Nowa śruba - napinacz 531 0278 30

Modele: Transporter T4

Nr LuK: 531 0278 30

Fot. 1: 531 0278 30

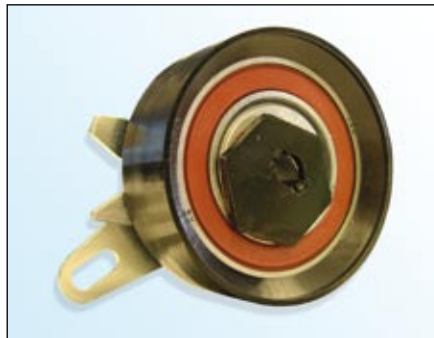
W ramach ciągłego rozwoju naszych produktów i w celu zapewnienia ich wysokiej jakości, napinacz 531 0278 30 dostarczany jest wraz z nową śrubą (fot. 3).

Cechy śruby:

- płaski łeb w systemie Torx
- średnica łba 18,5 mm
- klasa sztywności 10.9
- środek zabezpieczający na gwincie
- podwyższone

LuK zaleca wymianę oryginalnej śruby (fot. 2) na nową z dostarczonego kompletu.

Moment dokręcający: 20 ± 1,5 Nm
